BT0211
09.04.97

Assunto: Mangueira do Pressostato
Modelos: BWR22A/ BLL22EDB
Marca: Brastemp

Fig.01

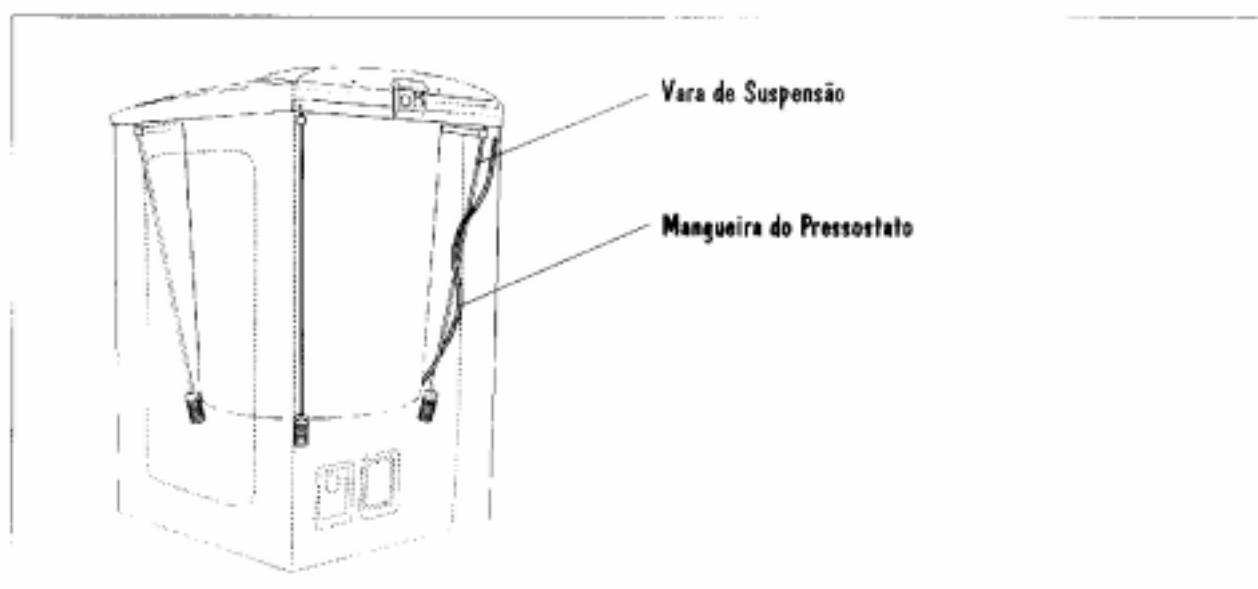
Dentro do processo de melhoria contínua da qualidade de nossos produtos, identificamos a existência de reclamação por motivo de "barulho durante a centrifugação" devido à Mangueira do Pressostato bater no Gabinete.

Como solução, há algum tempo a Mangueira do Pressostato está sendo enrolada em torno da Vara de Suspensão.

Solicitamos que em todo atendimento de Lavadoras o mesmo procedimento seja adotado, ou seja, basta dar duas voltas da Mangueira ao redor da Vara de Suspensão conforme a figura 01:
